改善箇所説明図

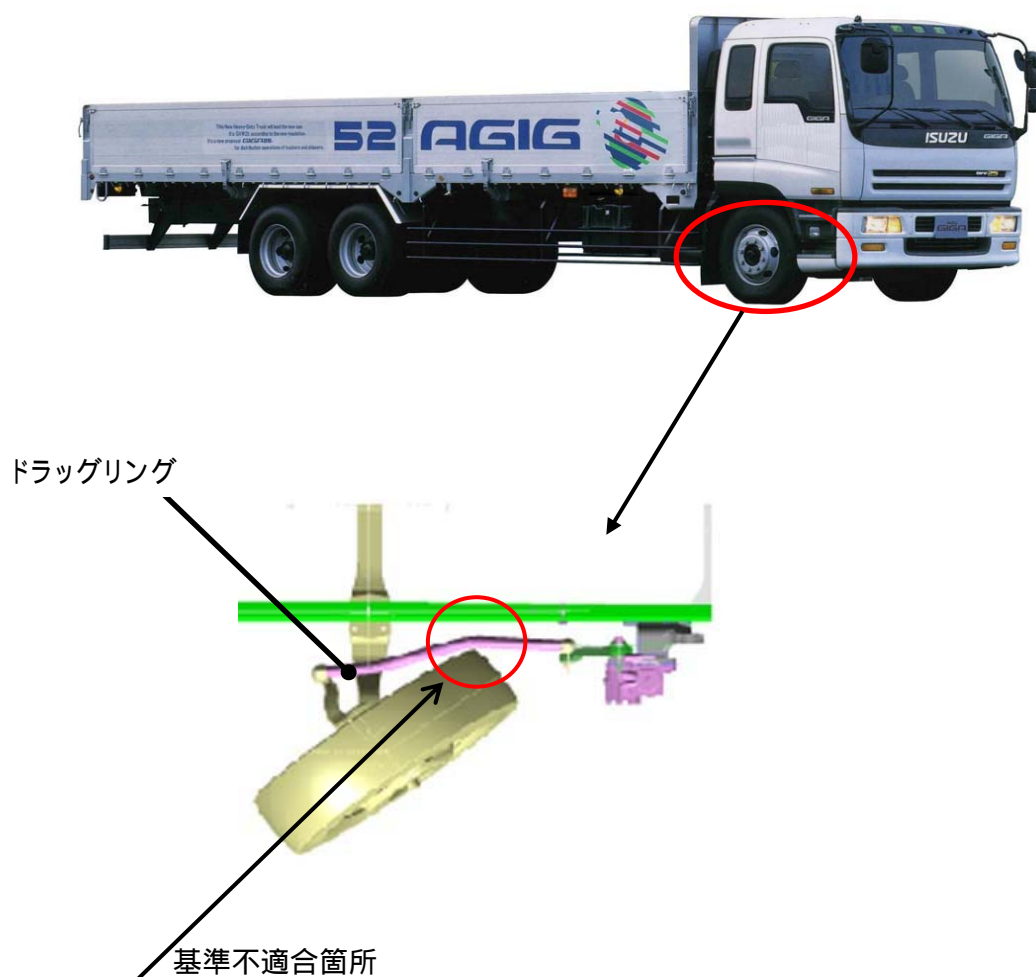
前1軸車において、タイヤの切角が不適切なため、スタッドレスタイヤを装着し、ハンドルを最大限度まで切った状態で段差を通過した場合、タイヤがドラッグリンクと接触することがある。そのため、そのままの状態で使用を続けると、接触部分に錆が発生し、最悪の場合、当該リンクが折損して、操舵ができなくなるおそれがある。

改善の内容: 全車両、タイヤ切角ストッパを調整する。なお、ドラッグリンクが損傷している場合は、新品と交換する。

識別: ドラッグリンクのナックルアーム付近に白色ペイントを塗布する。
